Compte rendu **Réunion du 21 septembre 2021**

Objet : **Contournement autoroutier d'Arles – Concertation continue**

Réunion d'information et d'échanges avec les représentants des structures de gestion des ouvrages hydrauliques de la rive gauche

Annexe 1 : Contributions littérales des participants – ASL du Fossé des Chanoines

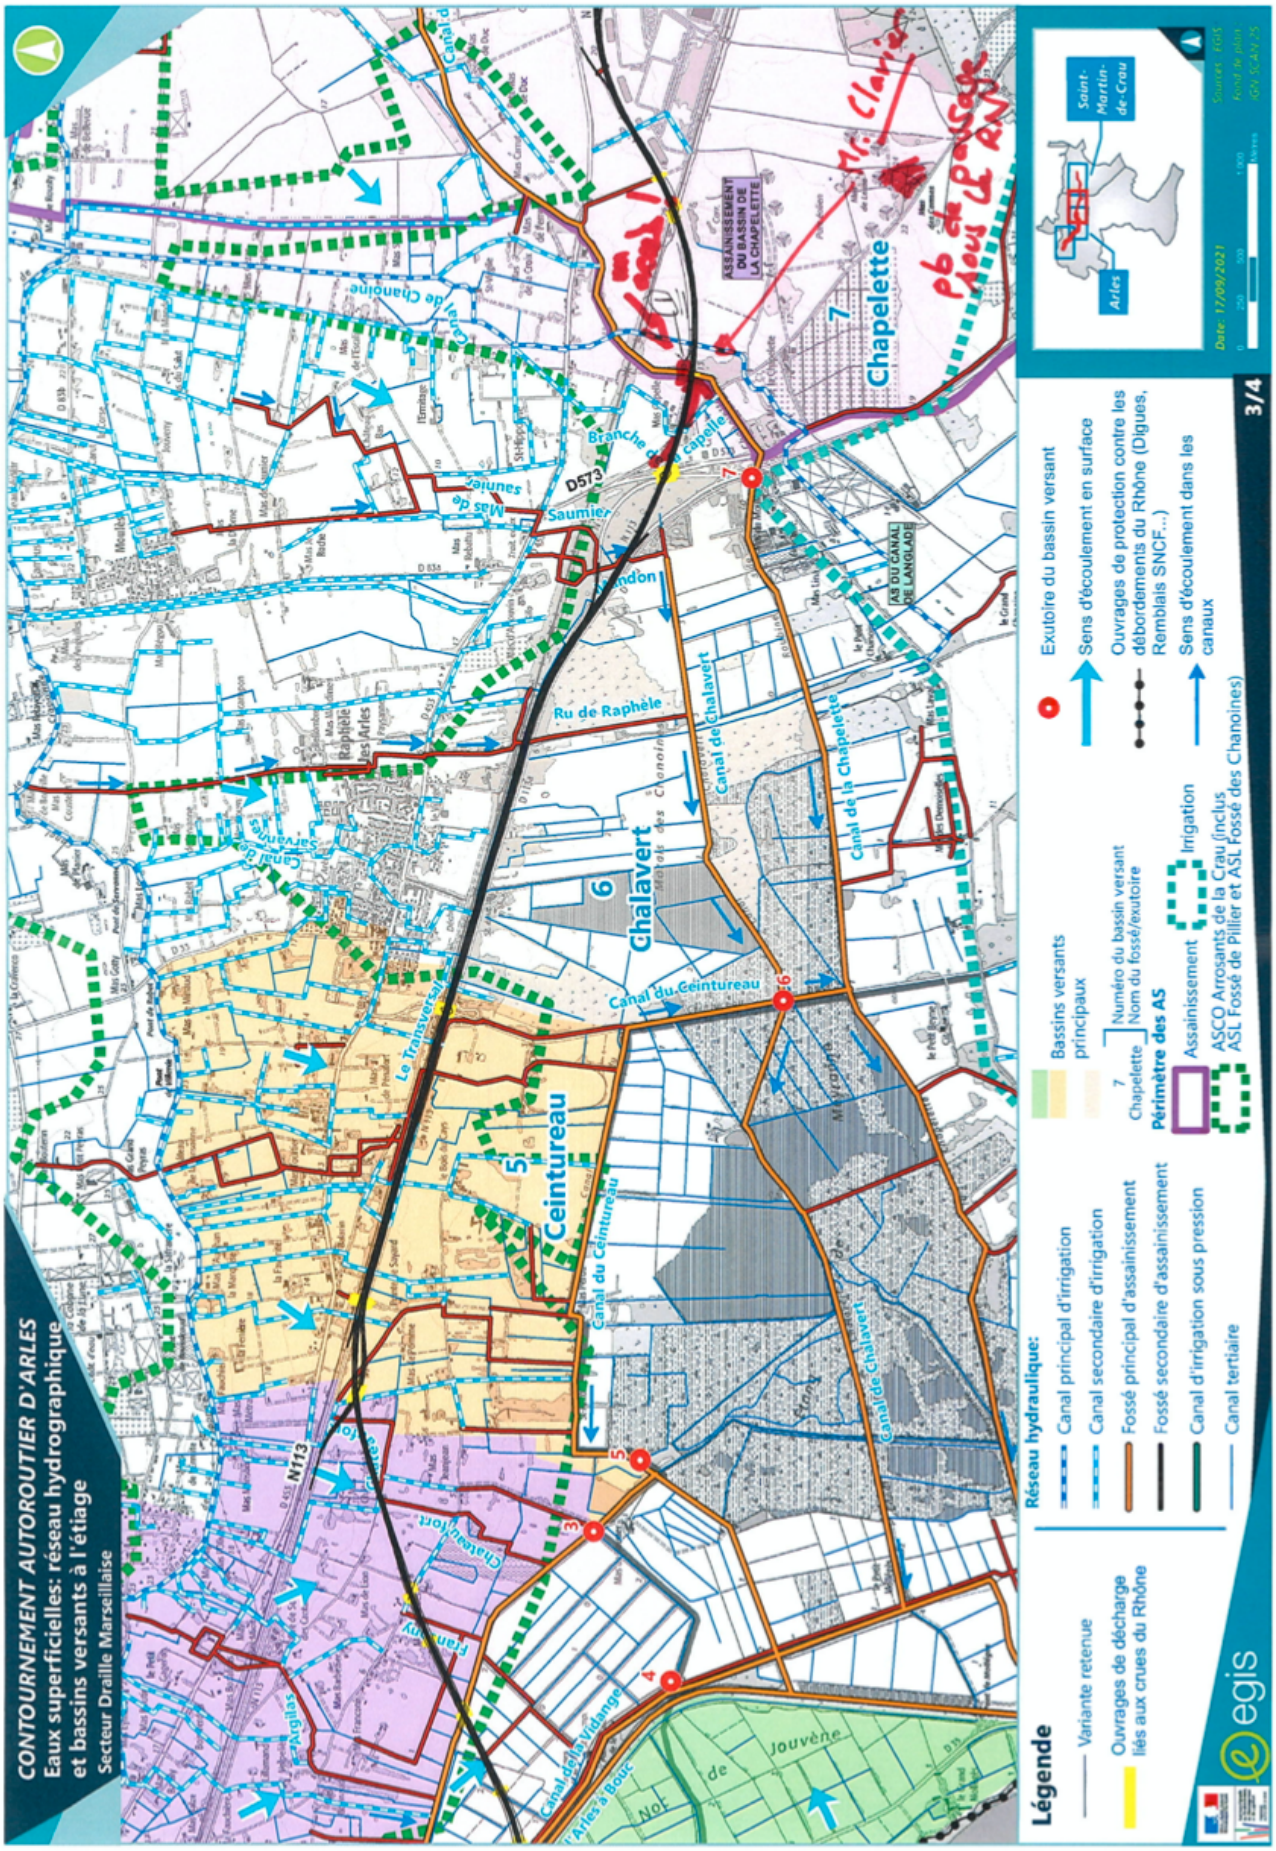
- Un seul accès pour Saint-Martin de Crau, Fossé des Chanoines également un seul passage pour l'ASA de la Chapelette

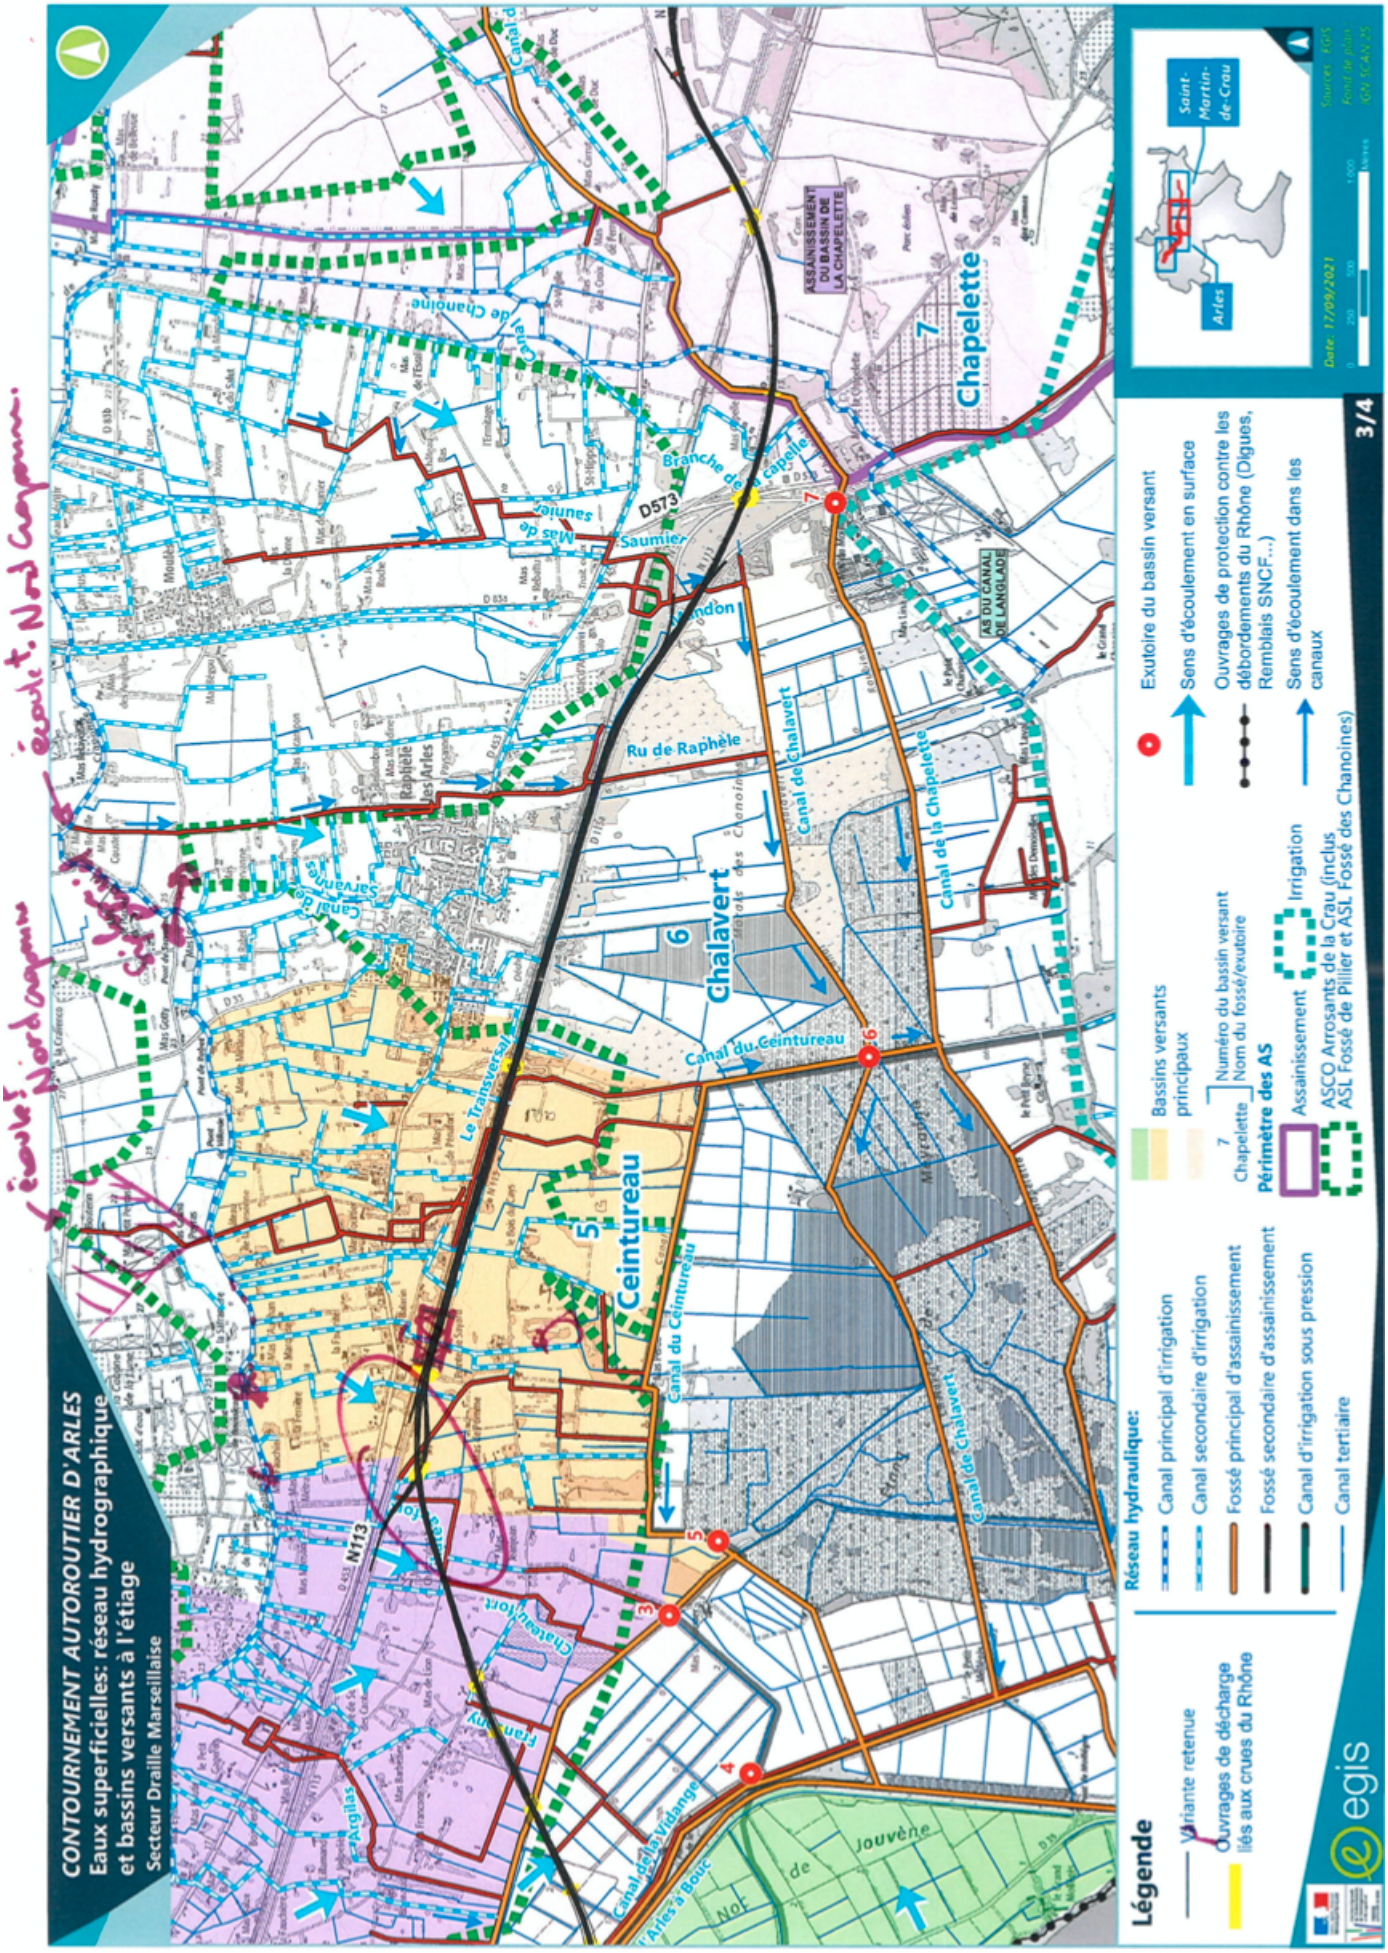
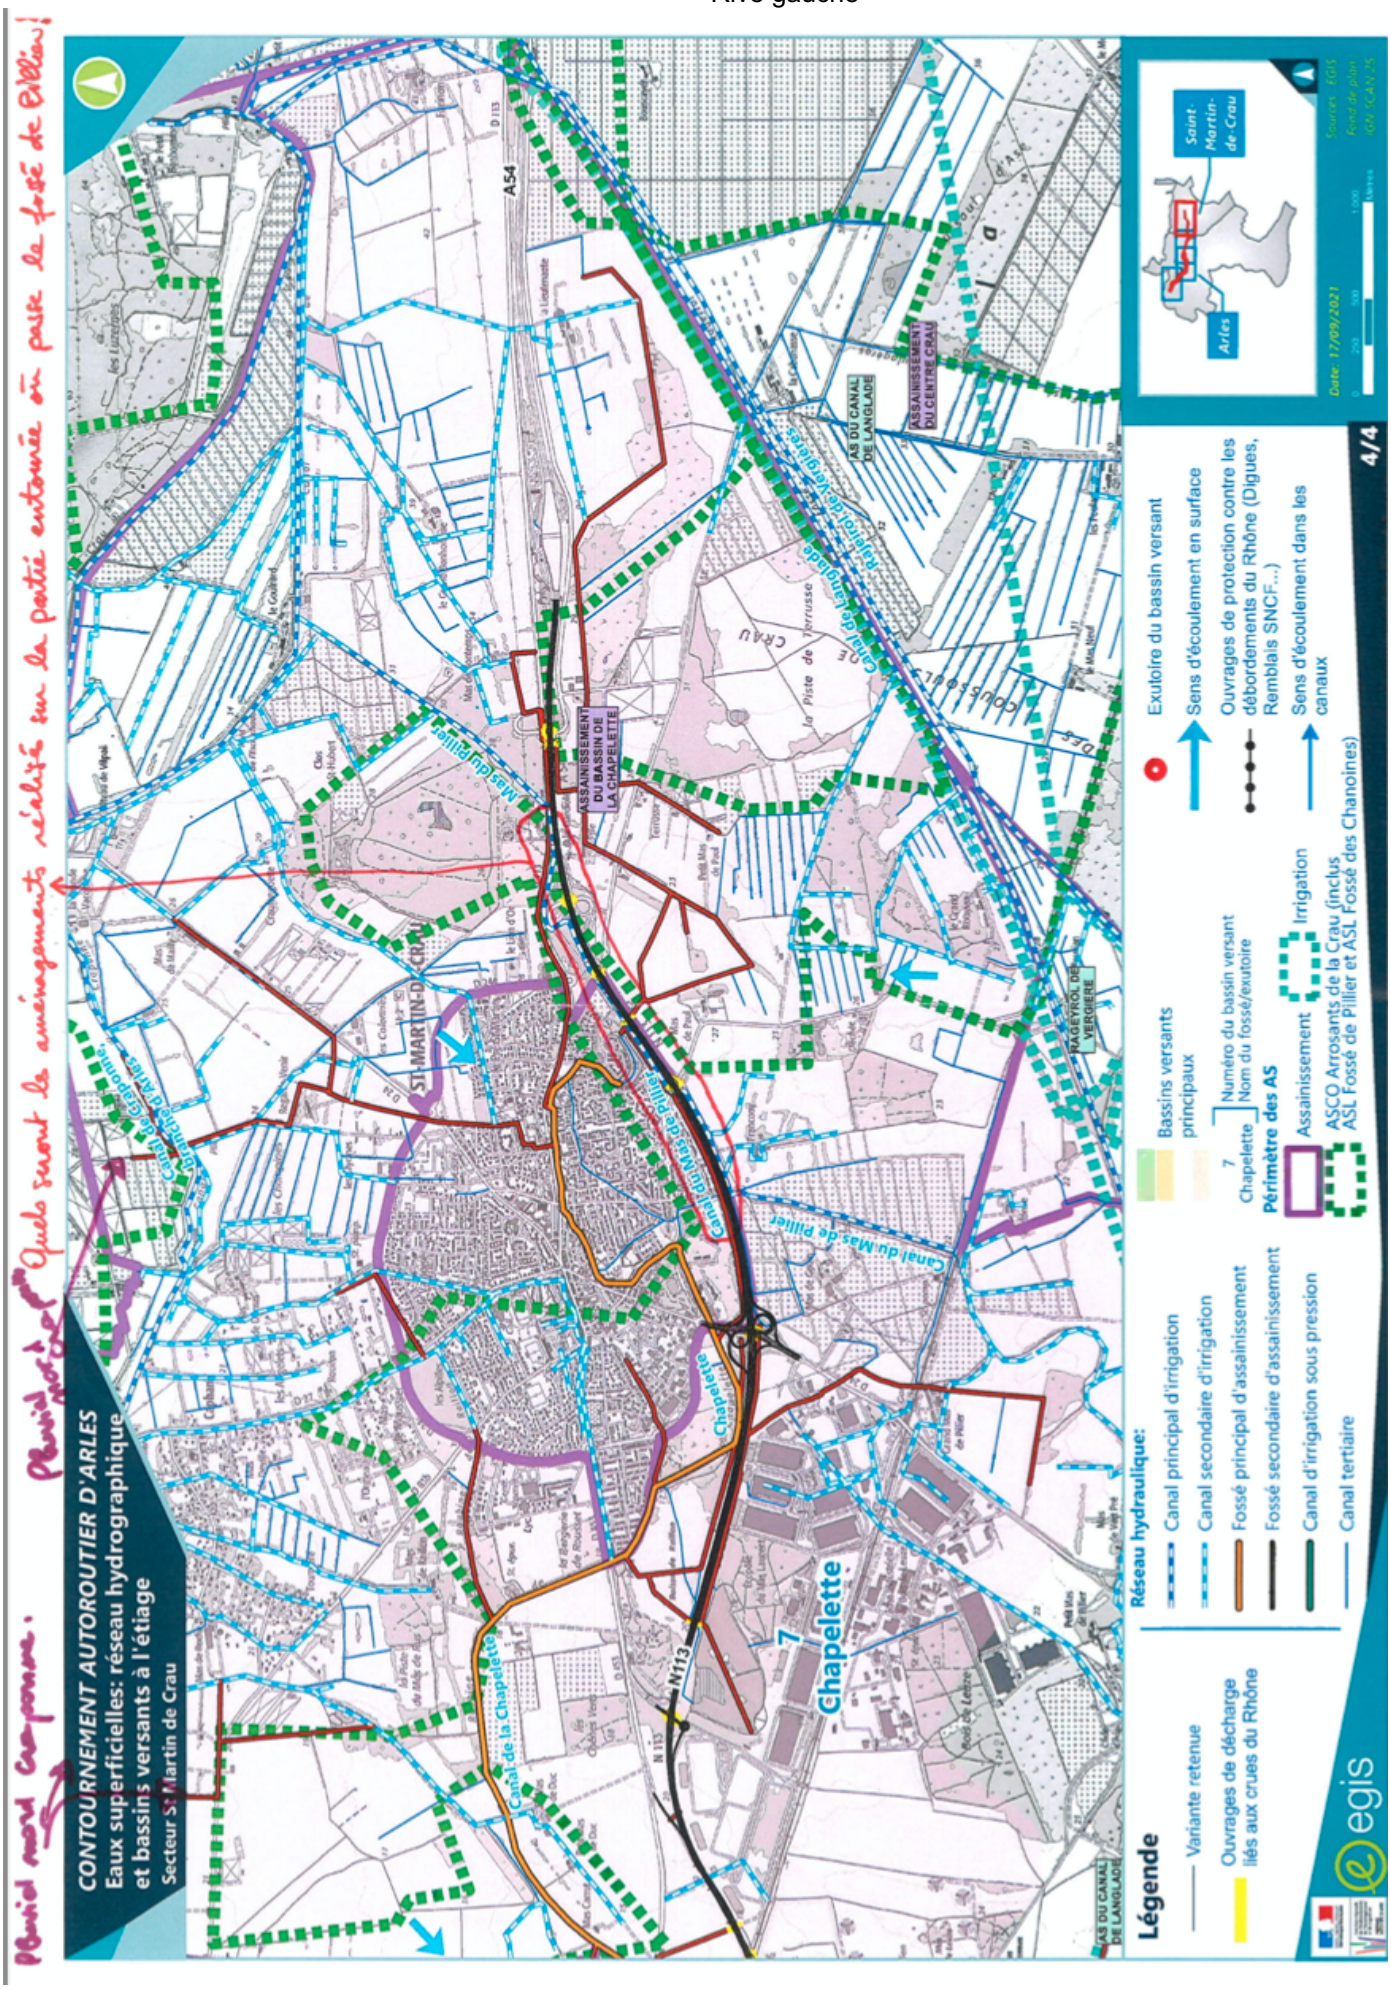
- Quel impact de surface pour prise d'irrigation à comparer au droit d'eau de celle-ci
- Cour → Risque d'impact sur le débit à distribuer et sur le tour d'eau du canal secondaire et donc impact sur la régulation du canal de Craponne

Canal de Craponne, branche d'Arles
Canal de Langlade
Rajeirol de Vergières
ASSAINISSEMENT DU BASSIN DE LA CHAPELETTE
ASSAINISSEMENT DU CENTRE CRAU
AS DU CANAL DE LANGLADE
RAGEYROL DE VERGIERE
ST-MARTIN-DE-CRAU
A54
N113
Mas du Pillier
Chapelette
Quels seront les aménagements réalisés sur la partie entourée où passe le fossé de Pillier!
Pluviol mort Craponne.
egis
